FORMULIR MANAJEMEN PERUBAHAN

- a. Nomor : *500.001.TRS.H.26*
b. Tanggal : *26 Agustus 2026*
c. Komponen Perubahan : *Man / Method / Material / Machine / Environment* (*Coret yang tidak perlu)
d. Lokasi/ Area : *Bedug E (outdoor barat Gd E)*
e. Jenis Usulan Perubahan : (*beri tanda centang)

- a. Nama Perubahan : *penambahan ruang u/ tandu air pemis water*
b. Latar belakang perubahan : *Belum adanya ruangan*

Rumah Tandon Demin Water
Workshop Spinnerette

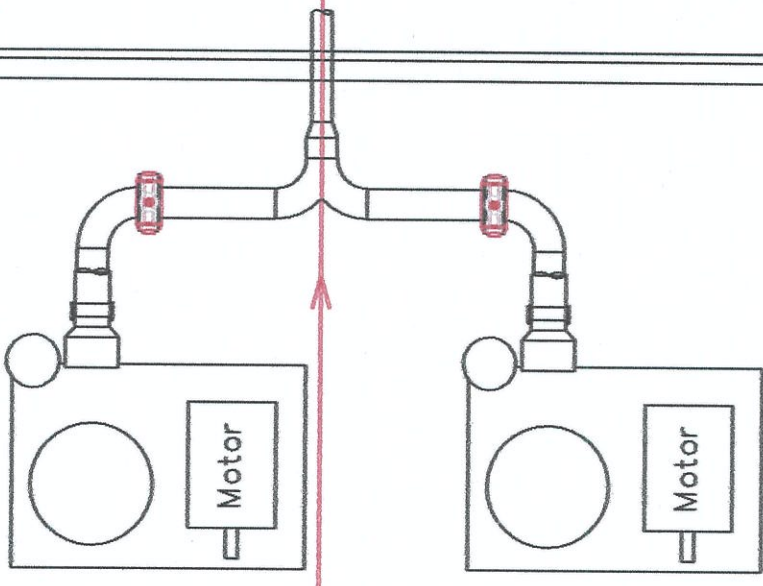
- c. Uraian Perubahan (Before-After) : *After: Pembuatan ruangan dinding sandwich 4 x 3.5 mtr, tinggi 4 mtr tanpa plafon; atap sandwich; pintu rolling door 2.5 x 2.5 m, + personal door righte*
d. Tujuan/ efek perubahan berdasarkan analisa SQCDMP: (*Tuliskan detail analisisnya) *Personal door righte lantai cor + selokan kli*

Keterangan	Nama Pengkaji	Tgl
☐ Pengkajian Operasional (PM/ QAPD/ PPIC)		
Rekomendasi:		
☐ Pengkajian Teknis (PM/ Engineering/ HRD)	Liuk DL	2-9-2026
Rekomendasi: ① LAMPI KWT TELEOVANG BEBAN 10 TON ② KEDAP CAHAYA RELATIF ③ VENTILASI 4 SITUASI UDARA		
☐ Pengkajian K3 & 5R	Vinza A	3-9-2026
Rekomendasi: ① Penambahan selokan dimaksudkan untuk luberan demin water dan konfirm tidak dilakukan pencucian. Maka air dianggap bersih, sehingga air bisa diarahkan ke drainase kedepannya jika ada proses pencucian, maka tidak diperbolehkan dengan deterjen / sabun / chemical		
☐ Pengkajian Lainnya :		
Rekomendasi:

- cladding dinding + atap .
- rolling door ex GBJ T 2,5 m .
- lantai cor sloof . .
- Pintu akses personal
- Ventilasi ruangan

Vinza
b) Pekerja ke ruangan hanya untuk ngalakan pompa, 15 menit / per hari, sehingga setelah pekerjaan ruangan selesai, perlu dilakukan pengujian kebisingan terlebih dahulu
